From: 5.1.2.e 5.1.2.e@amsterdam.nl
Subject: RE: Benodigde kap bomen t.b.v. komst gelijkrichterstation in Sixhavengebied
To: "Wit, 5.1.2.e 5.1.2.e@amsterdam.nl", 5.1.2.e 5.1.2.e@amsterdam.nl, 5.1.2.e 5.1.2.e@amsterdam.nl
Cc: 5.1.2.e 5.1.2.e@amsterdam.nl, 5.1.2.e 5.1.2.e@amsterdam.nl, 5.1.2.e 5.1.2.e@amsterdam.nl
Date: October 10, 2023 at 5:13:16 PM CEST

Onderwerp: RE: benodigde kap bomen t.b.v. komst gelijkrichterstation in Sixhavengebied

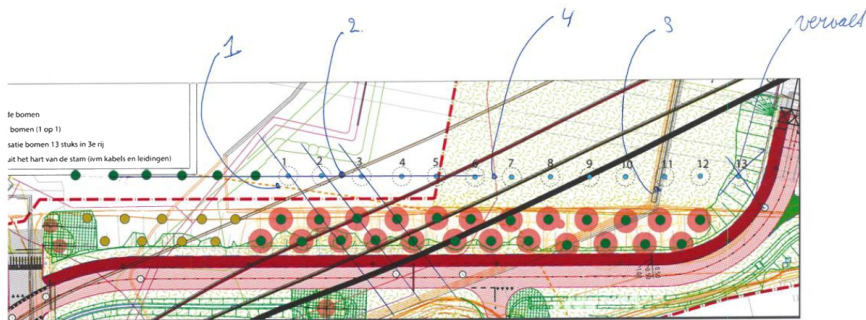
Bijzonder dat daar een gestuurde boring omhoog komt, dit gezien de korte afstand tot het NH Kanaal waar de gestuurde boring naar mijn verwachting met een aanzienlijke diepte onderdoor gaat. Ik weet in ieder geval dat de drie 150 kV gestuurde boringen die ook schuin onder het kanaal door gaan op grote diepte liggen.

- 1) boom 1: Check als oranje stippe lijn binnen 2 m zone rond boom ligt.
- 2) boom 2 & 3 check op diagonale data transport - Cold technology Services B.V.
- 3) boom 11 check op ligging Data transport Riander.
- 4) positie boom 6 & 7 -> raakvlak met rood aangegeven kabel Plus positie weg inmeten.

- T.h.v. boom 2 staan de witte paaltjes. Volgens 5.1.2.e zou hier een gestuurde boring naar boven komen. Het is wel goed denk ik om dit extra te checken of de boom en deze leiding elkaar niet bijten.
- Wat betreft de groeiplaatsen gaf 5.1.2.e aan dat de bodem in principe al voldoet. Dit zou betekenen dat er geen groeiplaatsverbetering hoeft worden aangebracht en dat de bodemonderzoeken nog voldoende. Een extra check hiervoor is nog wel nodig ("groeiplaatsonderzoek" via de raamcontract-partij). @ 5.1.2.e 5.1.2.e zouden jullie hierin een advies kunnen geven?

Ik stuur je in de bijlage de tekening die wij vorige week ook in het veld al bekeken en ik heb hem hieronder ook opgenomen in de email. Ik stuur je nog een document met de gegevens uit de KLIC na. Zou jij svp aan de hand van deze informatie nog eens willen kijken wat nu wijsheid is t.a.v. eventueel vooronderzoek dmv het graven van een paar proefsleuven? Zoals gezegd kan er met boom 11 wel wat geschoven worden, want is op deze locatie vanwege de bocht in het fietspad het belang van de diagonale zichtlijn op het kanaal niet aan de orde. Dat geldt ook voor boom 12, 10 en 9. Boom 9 t/m 12 kunnen zodanig worden verschoven dat de afstand tussen de bomen gelijkwaardig is en het evt. conflict bij boom 11 is omzeild.

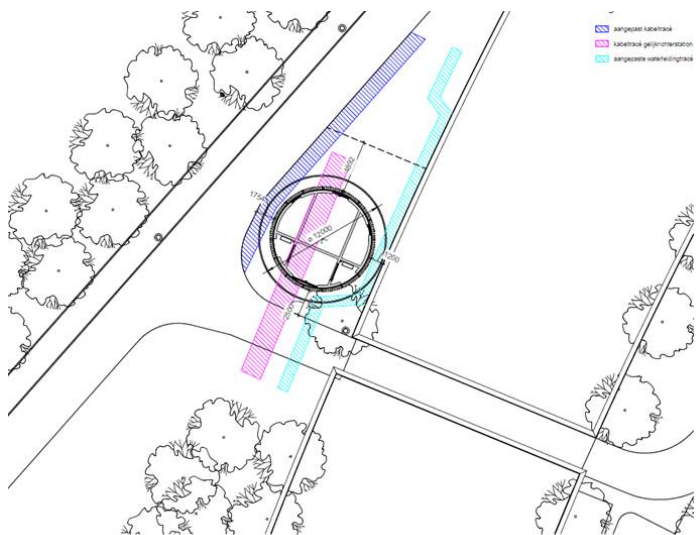
In de afbeelding geeft het kruis de locatie van de twee te kappen veldiepen aan. Helemaal onderaan deze emailwisseling staat nog een foto van deze 2 bomen. Bij C heb ik een indicatieve cirkel getekend met daarin drie te planten bomen die als herplant zullen dienen 5.1.2.e verwerkt de positie van deze drie bomen nog in een volgende versie van de tekening.

Vraag aan jou m.b.t. deze drie bomen is welke boomsoort we het beste kunnen kiezen als compensatie.

Bij A gaan we 12 iepen planten. Dit betreft de herplant ten behoeve van de indertijd voor de brug NH Kanaal gekapte bomen in het gebied. Deze 12 iepen worden waarschijnlijk in Q4 dit jaar geplant. Dat laatste geldt mogelijk ook voor de 9 iepen die bij B zijn ingetekend. Dit betreft de herplant voor de enkele jaren geleden door een gaslek afgestorven negen iepen op deze plaats. Door de aanwezigheid van diverse kabels en leidingen heeft 5.1.2.e het strakke plantstramien van de dubbele bomenrij op deze plaats iets moeten aanpassen. Voor de 9 bomen bij B staat V&OR aan de lat. Ik heb zojuist 5.1.2.e en 5.1.2.e weer aangehaakt en jou meegenomen in de cc.

Vraag aan jou m.b.t. deze iepen is: welke iepensoort kunnen we het beste planten? Voor de plantmaat gaan we uit van de herplant-categorie 36-45 cm, waarbij we vervolgens bij de kweker naar de bovenzijde van dit spectrum zullen vragen.

Hier stel ik voor om hier 12 resistente iepen te planten. Deze sluiten aan op de bestaande iepen. Hier past een mix van twee soorten iepen, namelijk *Ulmus 'Fiorente'* en *Ulmus 'San Zanobi'*. De bomen worden om en om geplant. De groenaannemer moet goed worden geïnstrueerd, anders plant de aannemer zes van de ene soort en vervolgens zes van de ander achter elkaar. Alle iepen moeten op **eigen wortel** zijn vermeerderd.

Mijn voorstel is om hier 8 resistente iepen van een soort te planten. Deze sluiten aan op de bestaande rij iepen. Hier wordt een soort toegepast: *Ulmus 'Morton Glossy'*. De iepen moeten op **eigen wortel** zijn vermeerderd.
